Title		
Size A3	Number	Revision
Date: 8/13/2026	Sheet of	
File: C:\Users\A\DSM_VB2032-241203_Sch	Drawn By:

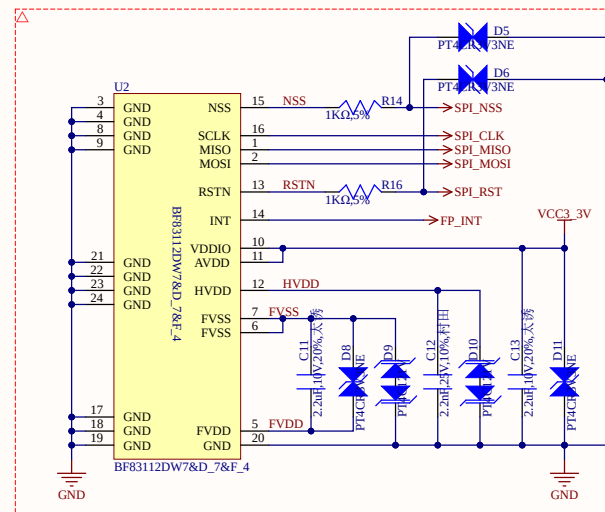
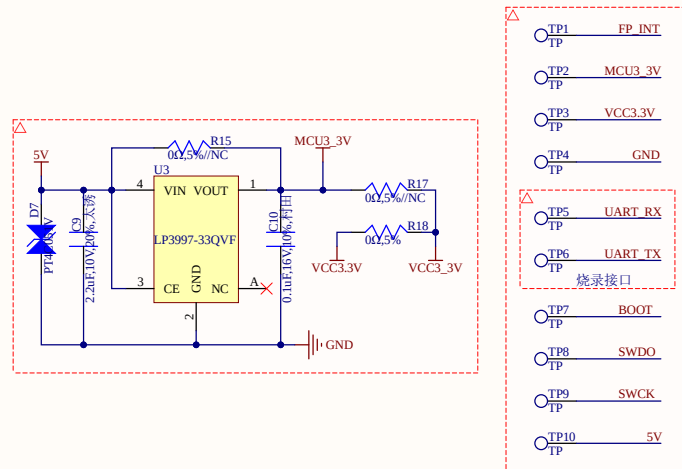
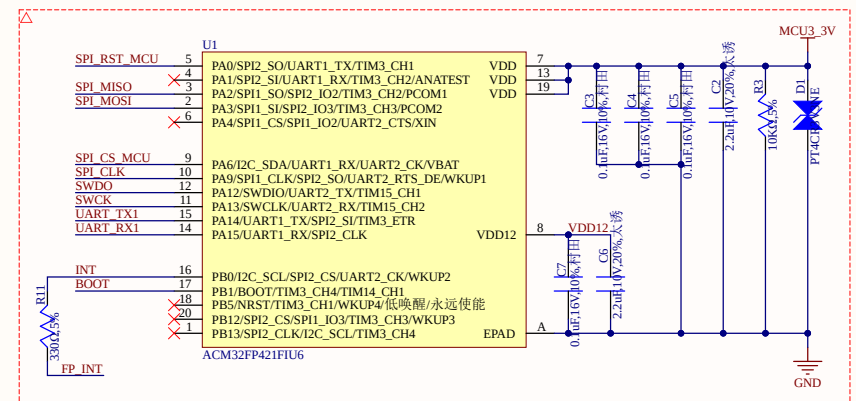
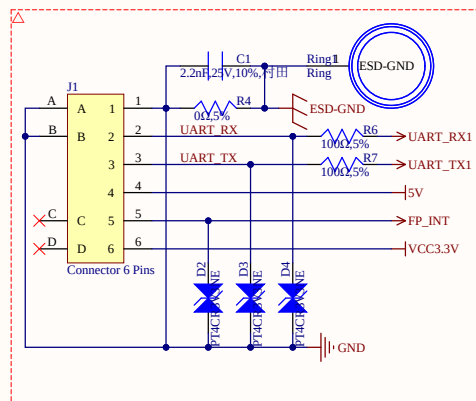
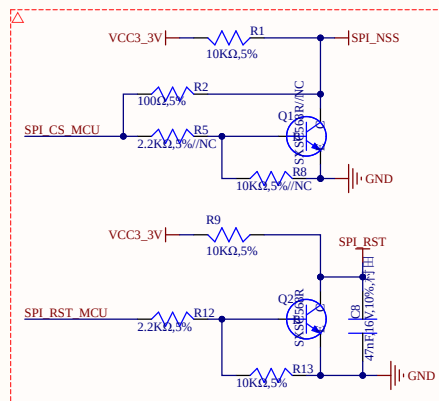
更新记录：
2024年09月23号，初版作成,为V1.0;
2024年10月25日，更新如下：
1: 修公供应商抬头属性;
2: 增加料品编码;
3: 更新ESD型号以及供应商;
功能无更新，版本号不变为V1.0;
2024年11月06日，更新如下：
1: 原MCU3_3V，改为5V;
2: 原VCC3_3V脚走LDO供电;
以上都可以兼容5V和3.3V（3.3V可控制休眠）;
更新后版本号为V2.0，为VB2019专用原理图;
2024年12月02日，更新如下：
1: MCU换为ACM32FP421FIU6;
2: 增强ESD防护，新增ESD-GND并联2.2uF电容;
原理图更新后为VB2032专用原理图;
2024年12月03日，更新如下：
1: 去掉一颗备用电阻;
2: 修改指纹上2.2uF电容封装为C0402;
原理图更新后为VB2032专用原理图;
